**AVIS RELATIF À LA PROTECTION
CONTRE LES EVENTUELS EFFETS NOCIFS ET NUISANCES
PROVOQUÉS PAR LES RAYONNEMENTS NON IONISANTS
GÉNÉRÉS PAR DES ANTENNES ÉMETTRICES STATIONNAIRES**

Commune : TUBIZE - Exploitant : ORANGE

Référence exploitant : 083W1_1/32083W1_1/42083W1_1/52083W1_1

Rapport n° 498 / 2025

Figure 1 : Vue en plan des lieux de séjour et des points de contrôle

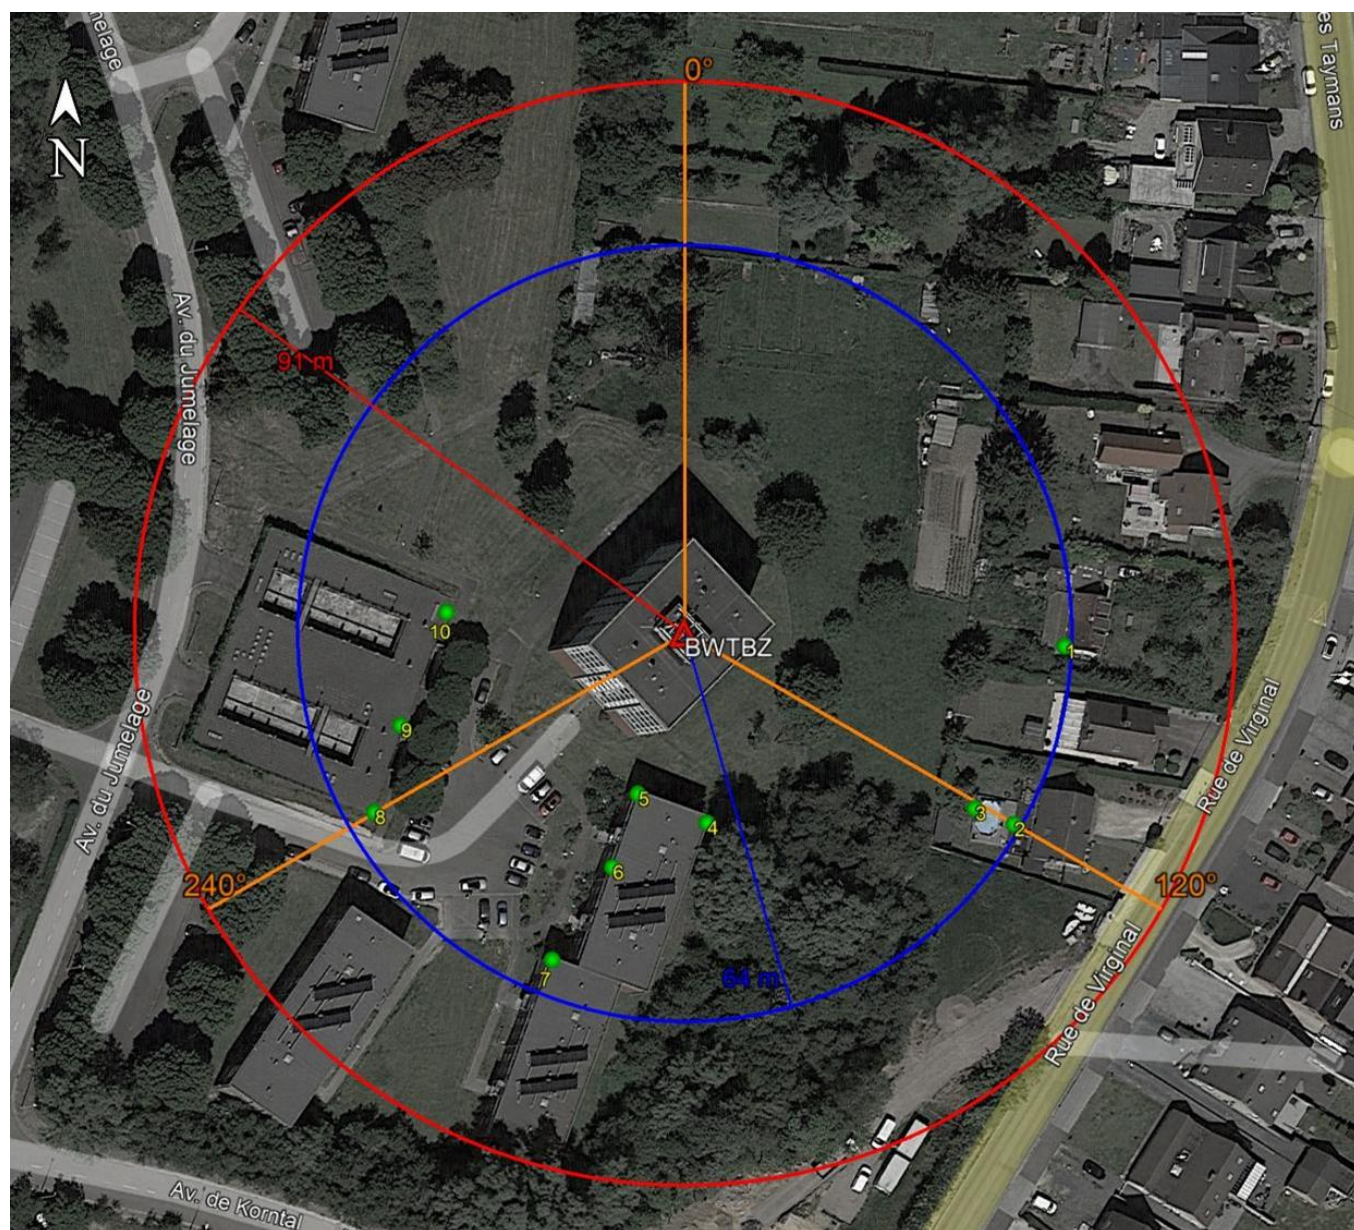
- le numéro du point de contrôle repris sur un des plans de la figure 1;
- le numéro du LS dans lequel se trouve le point de contrôle de la 1^{ère} colonne ;
- l'atténuation d'obstacle prise en compte pour le calcul de l'indice d'exposition dans le LS ;
- le résultat du calcul de l'indice d'exposition.

N° point de contrôle	LS	Atténuation (dB)	Indice d'exposition relatif à la limite par installation IE_i
2	LS2	3,0	0,755
1	LS1	3,0	0,404
3	LS2	3,0	0,339
7	LS7	3,0	0,164
8	LS8	3,0	0,036
5	LS4	3,0	0,033
9	LS8	3,0	0,030
4	LS4	3,0	0,027
6	LS4	3,0	0,027
10	LS8	3,0	0,018

En ce qui concerne les antennes de l'installation mentionnées dans le tableau 1, la distance maximale à laquelle la limite pourrait être atteinte, à l'extérieur, est égale à 86,9 m. S'il n'y a pas de LS à une distance inférieure, les antennes respectent forcément la limite d'immission.

Dans le cas des LS situés à l'intérieur des bâtiments, une atténuation d'obstacle est prise en compte et il en résulte que la distance maximale à laquelle la limite pourrait être atteinte se réduit à 61,5 m.

Figure 2 : Vue en plan des installations d’antennes dans un rayon de 300 mètres autour de l’installation faisant l’objet de la demande d’avis

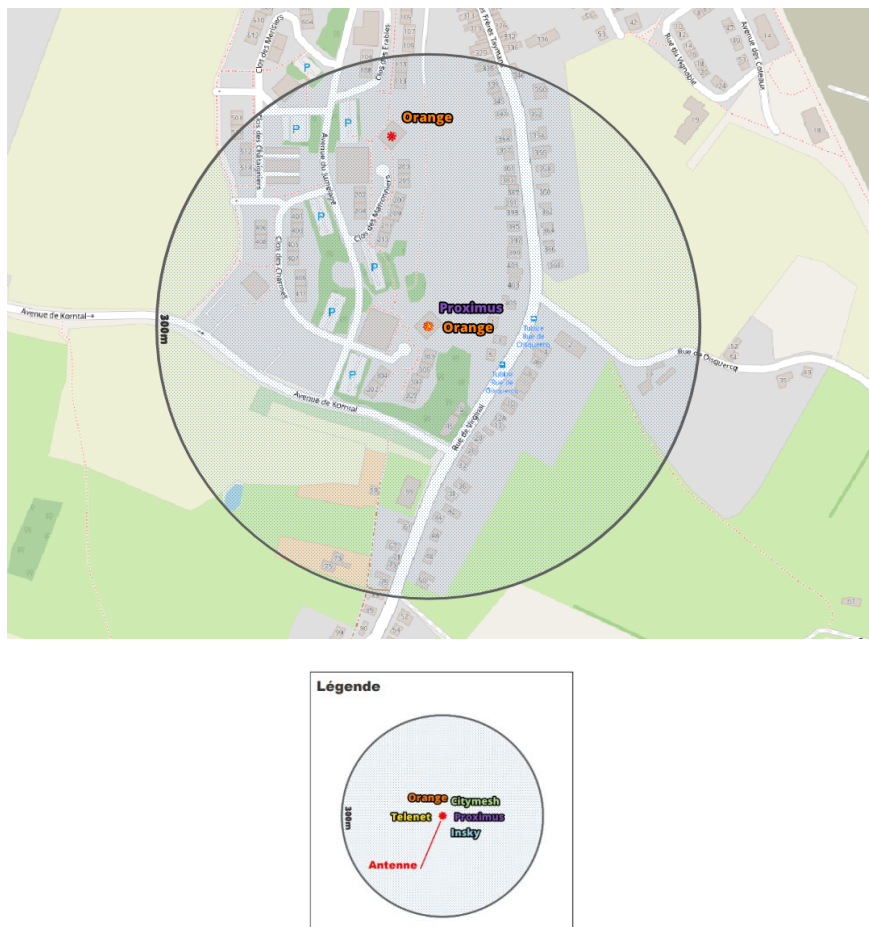
Le plan en projection verticale de la figure 2 indique la localisation des installations d'antennes émettrices stationnaires visées par le décret et situées dans un rayon de 300 mètres autour de l'installation référencée dans le paragraphe 2 et localisée au centre du cercle. Les données de localisation de ces antennes et les avis correspondant sont accessibles via le cadastre en ligne des antennes émettrices stationnaires⁸. Les installations prises en compte dans l'évaluation du respect de la limite cumulative sont les installations d'antennes émettrices déclarées en service par l'exploitant à la date du présent avis, à l'exception de l'installation référencée dans le paragraphe 2 et éventuellement d'autres installations ayant fait l'objet d'une demande d'avis à la même date et qui sont situées à l'intérieur de la zone de 300 mètres de rayon.

- il y a au plus 4 installations d’antennes émettrices stationnaires présentes dans la zone d’évaluation de 300 mètres de rayon représentée dans la figure 2, y inclus l’installation référencée dans le paragraphe 2 : la limite cumulative définie à l’article 4, §2 du décret est nécessairement respectée dans les lieux de séjour à l’intérieur de la zone d’évaluation de 300 mètres de rayon ;

- il y a exactement 5 installations d’antennes émettrices stationnaires présentes dans la zone d’évaluation de 300 mètres de rayon représentée dans la figure 2, y inclus l’installation référencée dans le paragraphe 2 et il existe, pour 3 ou 4 de ces installations, un avis attestant le respect de la limite abrogée de 3 V/m : la limite cumulative définie à l’article 4, §2 du décret est nécessairement respectée dans les lieux de séjour à l’intérieur de la zone d’évaluation de 300 mètres de rayon ;

- dans tous les autres cas, il a été vérifié que la limite cumulative définie à l’article 4, §2 du décret n’est pas dépassée dans les lieux de séjour sur base du nombre d’installations localisées dans la zone d’évaluation de 300 mètres de rayon représentée dans la figure 2, de leur localisation ainsi que des données inscrites dans la figure 1 et au paragraphe 4 du présent avis et dans les avis attestant le respect de la limite par installation ou de la limite abrogée de 3 V/m relatifs aux autres installations reprises dans la figure 2.

Compte tenu des considérations ci-dessus, il apparaît que l'intensité du rayonnement électromagnétique généré, dans les lieux de séjour situés dans un rayon de 300 mètres autour de l'installation référencée dans le paragraphe 2, par l'ensemble des antennes émettrices stationnaires de l'ensemble des exploitants du même site d'antennes émettrices stationnaires respecte la limite fixée à l'article 4, § 2 du décret.
